Keuringsverslag van een elektrische laagspanning- en zeer lage spanningsinstallatie

NIET CONFORM

Straatnaam Keramiekstraat
Huisnummer 34
Busnummer
Postcode 2801
Gemeente Heffen
Land België

Controlebezoek van een oude huishoudelijke elektrische installatie van een wooneenheid bij verkoop op vraag van de verkoper volgens (KB 08/09/2019) - AREI Boek 1- 8.4.2. en 8.2.1. en 4.2.4.3.

Afbeelding schakel- en verdeelbord:

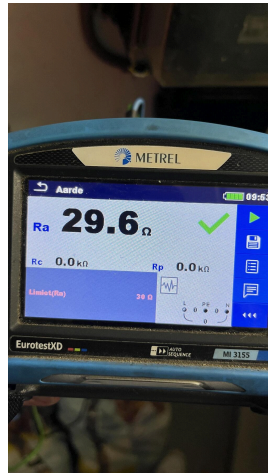
15.06 De deur en/of afschermplaat van het schakelbord dient (terug)geplaatst te worden. Aanraking van onder spanning staande delen mogelijk. (Boek 1 Afdeling 5.1.4. en 5.3.5.1.A. en 4.2.2.3.)

15.10 De genaakbare, naakte onder spanning staande delen zijn onvoldoende afgeschermd. (Boek 1 Afdeling 5.1.4. en 4.2.2.3.)

15.11 Niet gebruikte invoeringen van het verdeelbord zijn niet correct of onvoldoende afgedicht. (Boek 1 Afdeling 5.1.4. en 4.2.2.3.)

15.12 De doorsneden van de interne verbindingen en/of van de verdeelrails in het bord zijn onvoldoende. (Boek 1 Onderafdeling 4.4.1.1. en 4.4.1.5.)

16.06 De differentieelstroombeschermingsinrichtingen die worden geplaatst in huishoudelijke installaties zijn ten minste van het type A. Een differentieelstroombeschermingsinrichtingen van het type AC is niet toegelaten. (Boek 1 Onderafdeling 5.3.5.3.)

17.01 De smeltzekeringhouders of houders van kleine vermogensschakelaars met pennen met een sectie kleiner dan 10mm² zijn niet voorzien van kalibreerelementen. (Boek 1 Onderafdeling 5.3.5.5.A.)

17.07 De aanduiding van de nominale stroomsterkte van smeltzekeringen en/of vermogensschakelaars is niet zichtbaar of is uitgewist. (Boek 1 Onderafdeling 1.4.2.1.)
